Oggetto: [ID_VIP: 8611] **PROVINCIA DI ORISTANO (comuni di Mogorella e Villa S. Antonio) - Progetto di un impianto di produzione di energia elettrica da fonte eolica denominato "Parco eolico Mogorella – Sant'Antonio" della potenza complessiva di 37,8 MW, costituito da 6 aerogeneratori e dalle relative opere civili ed elettriche per la connessione alla RTN.**

Proponente: Volta Gestione Energie S.r.l.

Parere tecnico istruttorio della Soprintendenza speciale per il PNRR.

Parere endoprocedimentale di competenza.

Immagine elaborata dal SSPNRR – Interferenze dell’impianto con i Beni tutelati ai sensi della Parte II e III del D. Lgs 42/2004, con i buffer definiti ai sensi dell’art. 20, comma 8 lettera c-quater, del D.Lgs. 199/2021, come modificato dal dal D.L.13/2023

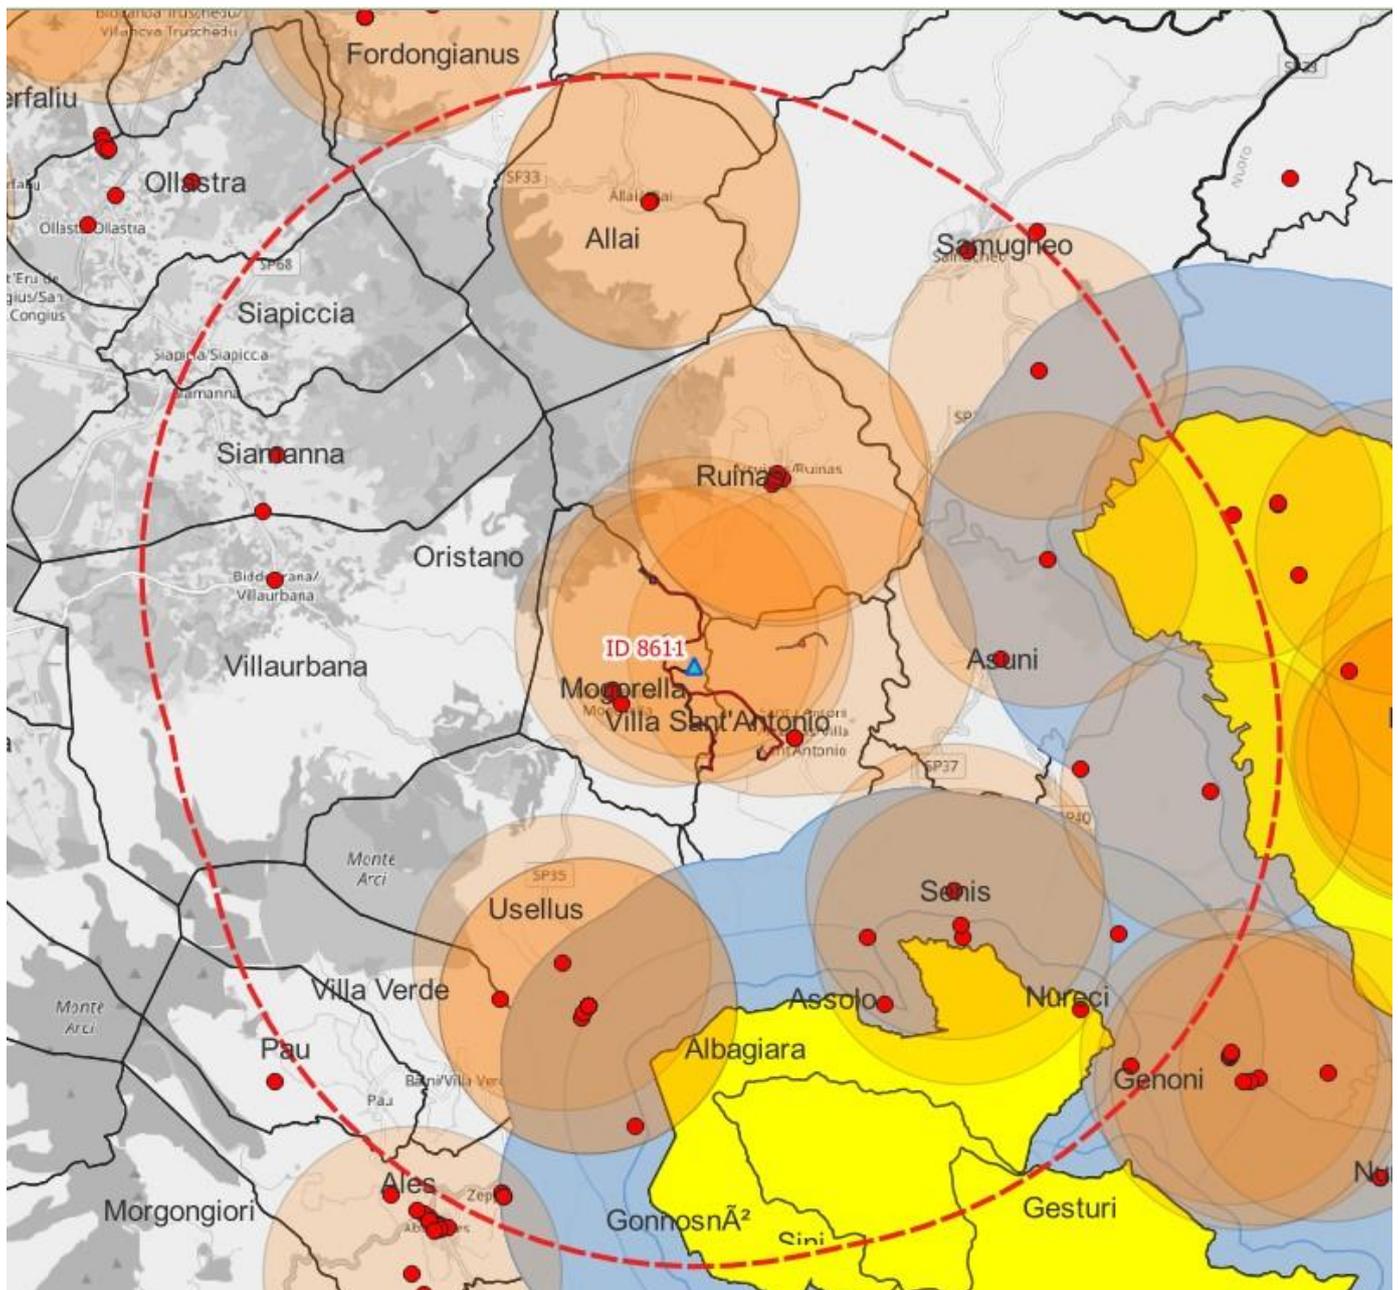
Dall’immagine sopra riportata si evince come l’impianto di cui trattasi rientri completamente all’interno dei buffer di 3 km dai beni oggetto di tutela ai sensi della Parte II del D. Lgs. 42/2004 pertanto le aree interessate dall’impianto di cui trattasi non possono essere considerate idonee all’installazione dell’impianto ai sensi dell’art. 20 co. 8 lettera c-quater del D. Lgs 199/2021, come modificato dal D.L. 13/2023.

Mappa allegata al parere del comune di Villa Sant'Antonio con indicazione della presenza dei Beni archeologici diffusi nel territorio di installazione dell'impianto eolico.

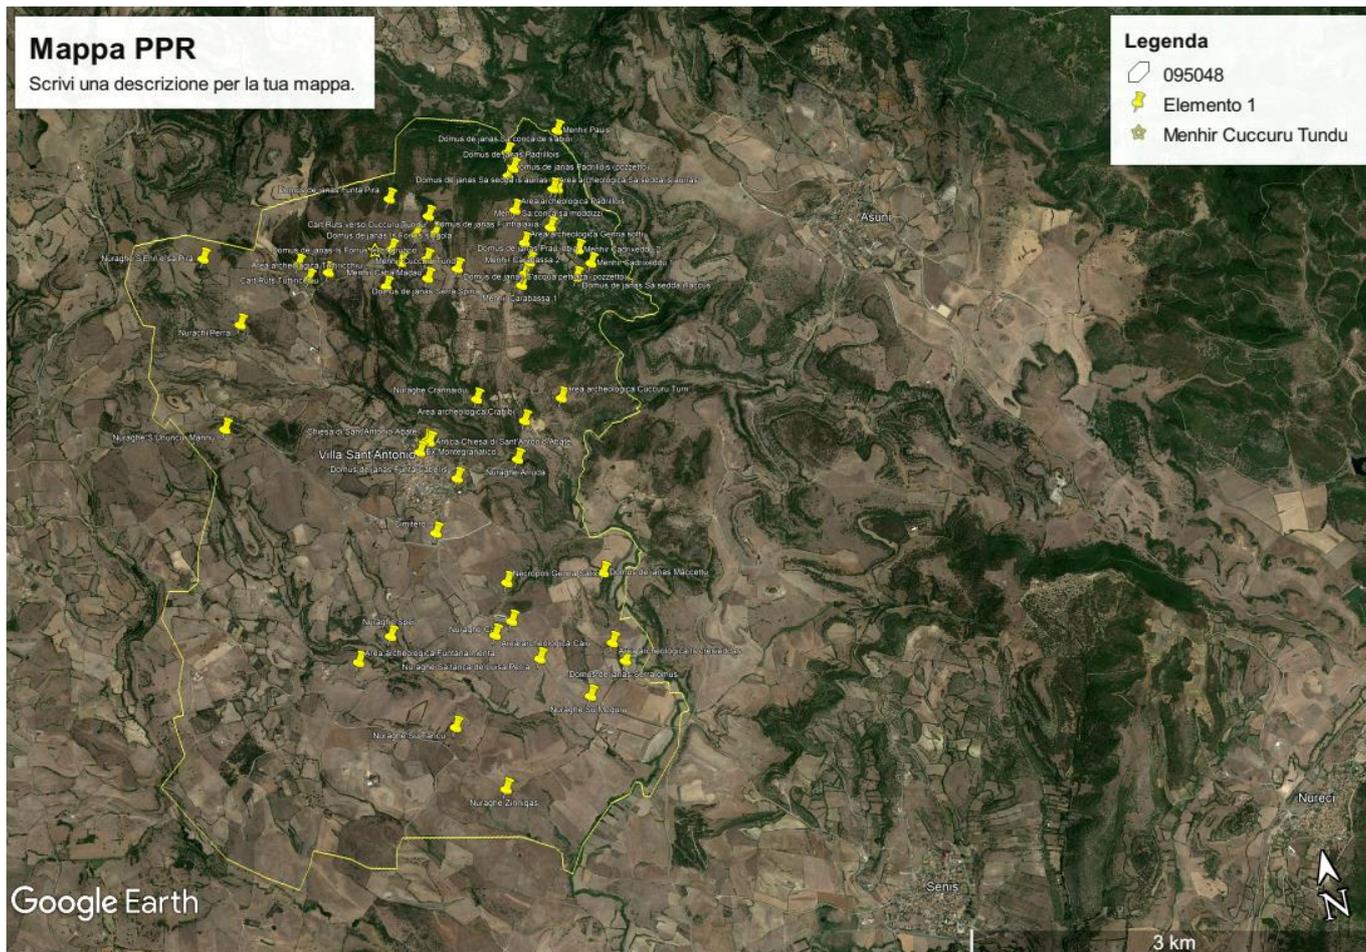
CONSIDERATO che il Comune di Villa Sant’Antonio con nota acquisita dalla Scrivente in data 12/01/2023, ha presentato osservazioni inerenti principalmente gli impatti del progetto sul patrimonio archeologico e paesaggistico sottolineando, in particolare, come il Proponente, nelle valutazioni specifiche contenute nel SIA e nella relazione archeologica, non abbia effettuato la completa ricognizione di tutti i beni presenti, con specifico riferimento alla definizione delle aree di rispetto, indicate all’art. 49, commi 2 e 4 delle NTA del PPR, per i beni paesaggistici ed identitari individuati e tipizzati ai sensi dell’art. 134, co. 1, lettera c) del D. Lgs.42/2004, inseriti nel “Repertorio dei beni paesaggistici storico-culturali tipizzati dal PPR e dei contesti identitari” (cfr. Atto di copianificazione), esprimendosi in conclusione con parere negativo alla realizzazione dell’impianto proposto in valutazione.

Immagine elaborata dalla SS PNRR – in giallo l'impianto di progetto e in alto con pallini azzurri impianto esistente

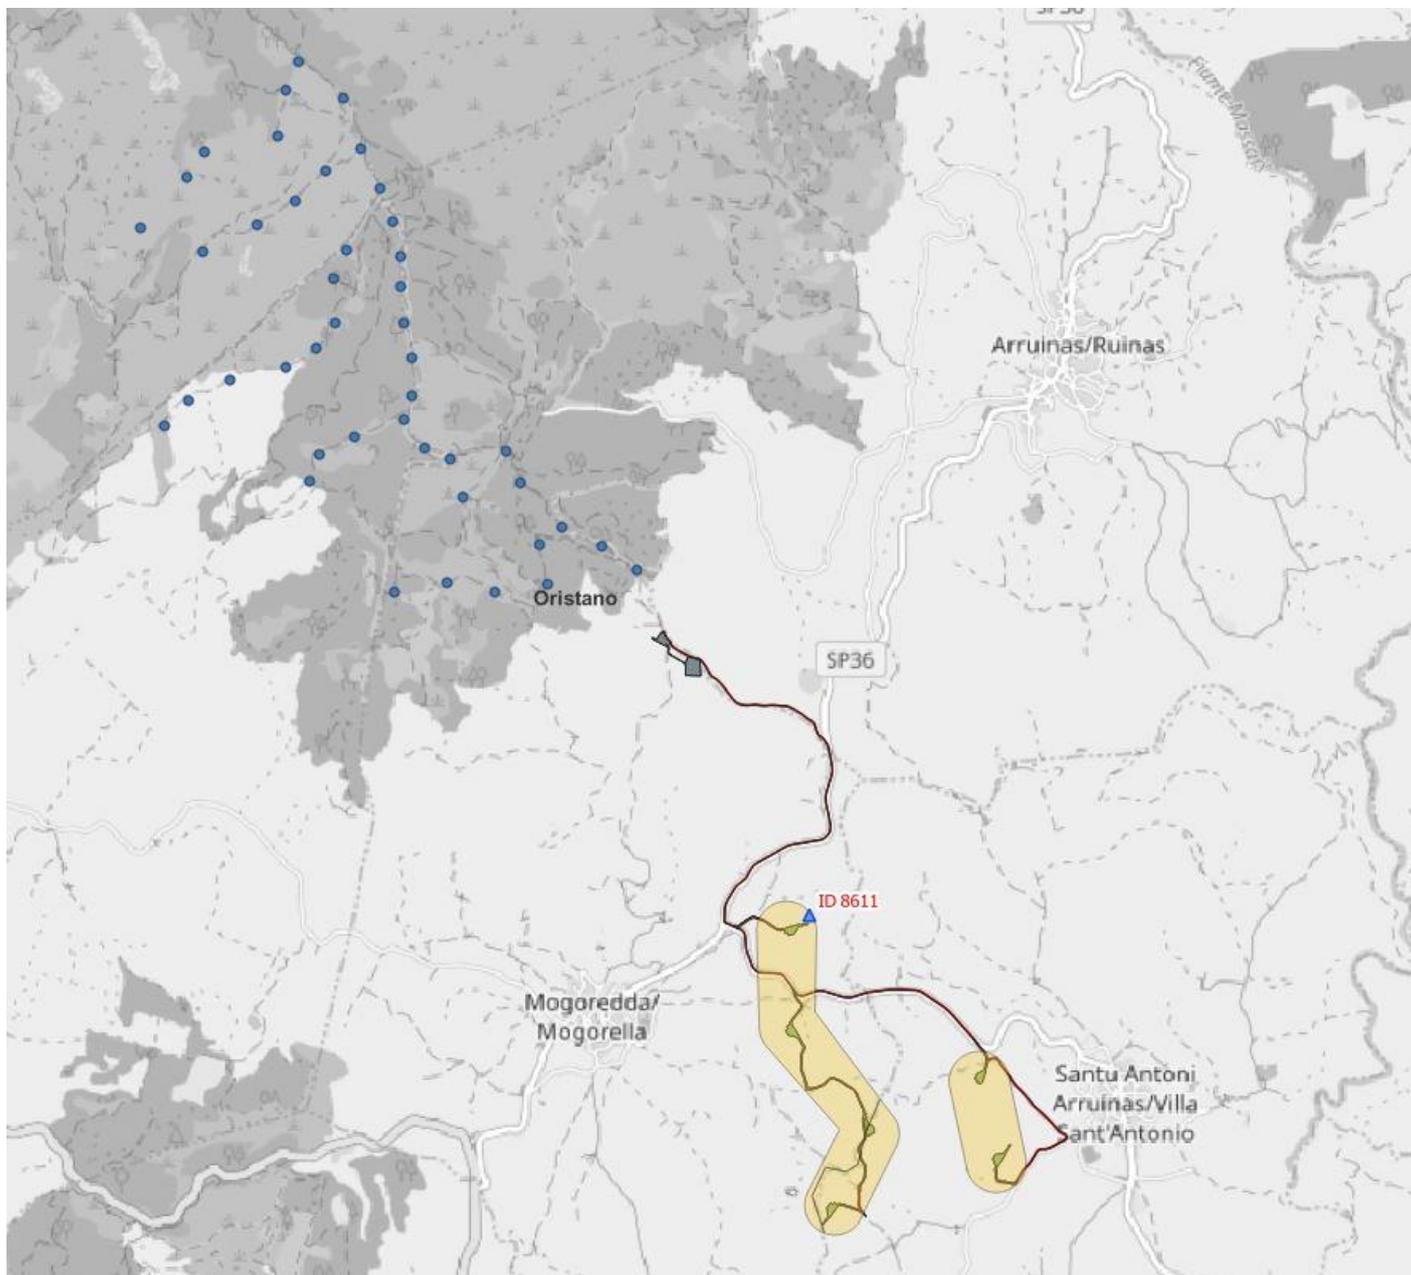
CONSIDERATO che in merito agli impatti cumulativi (cfr. SIA pag. 160, paragrafo 8.4.12 e Tavola MOG-PA-T23-*Impatti cumulativi*), l'impianto in progetto si trova ad una distanza di circa 3 chilometri da un impianto eolico esistente costituito da circa 40 aerogeneratori di cui il Proponente non ha tenuto conto nell'ambito delle proprie valutazioni. Inoltre, come evidenziato sopra, rispetto alla visibilità dai Monti della Giara o dai numerosi nuraghi, la Scrivente ritiene che non sia sufficiente quanto affermato dal Proponente nel SIA e cioè che "... *L'impatto cumulativo visivo in questo caso sarà attenuato anche dall'articolazione del paesaggio che non offre punti di osservazione particolarmente favorevoli da [...] nuclei abitati*".

Elaborazione SS PNRR – Dettaglio dei buffer di tre km dai beni sottoposti a tutela ai sensi della Parte II del D. Lgs.42/2004 nell'area interessata dall'impianto

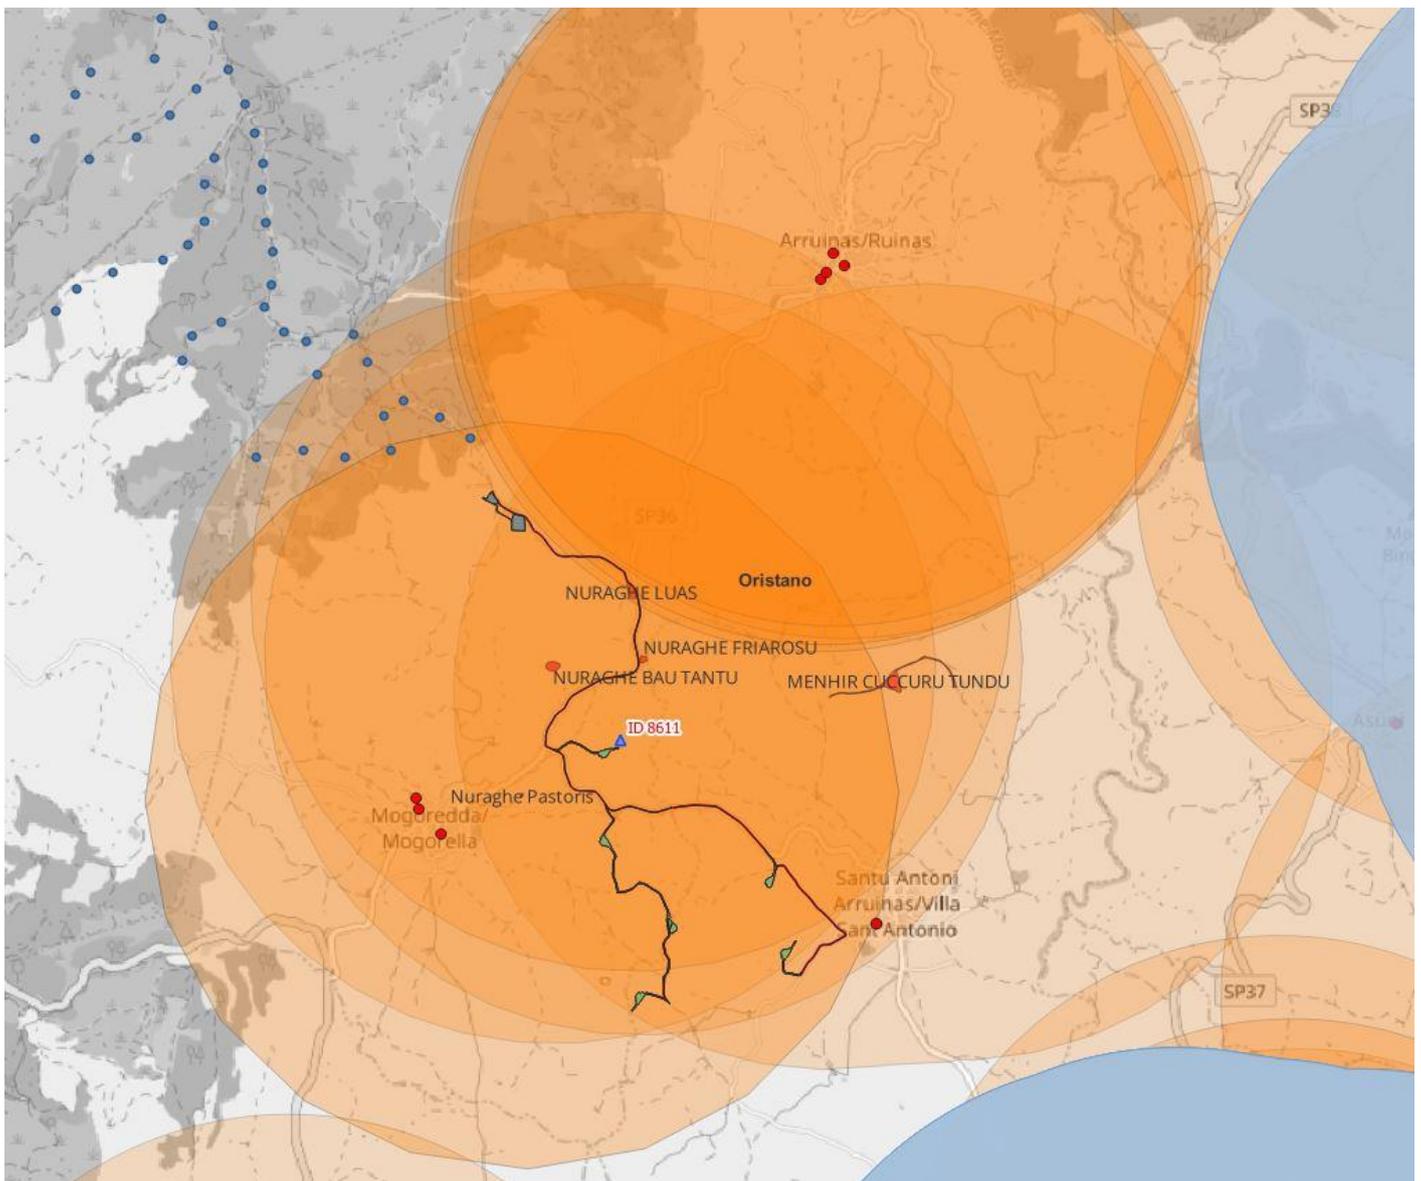
CONSIDERATO che in merito alle alternative progettuali, come descritte nel SIA (cfr. pagg. 122-124), il Proponente riporta di aver scelto il sito proposto per le caratteristiche anemologiche e in esito alle risultanze derivanti dall'analisi delle aree non idonee di cui alla DGR della Regione Sardegna n. 59/90 del 27/11/2020. Tuttavia si deve riscontrare che non si concorda con quanto dichiarato dal Proponente ovvero che "... *l'area di progetto non ricade in una o più aree indicate al comma 8 dell'art. 20 del D.Lgs. 199/2021 recante Disciplina per l'individuazione di superfici e aree idonee per l'installazione di impianti a fonti rinnovabili*" come sopra argomentato.

Inoltre non sono state individuate ed analizzate, in modo esaustivo, alternative progettuali localizzative così come richiesto dal punto 2 dell'Allegato VII relativo ai contenuti dello SIA di cui all'art. 22 del D. Lgs. 152/2006.
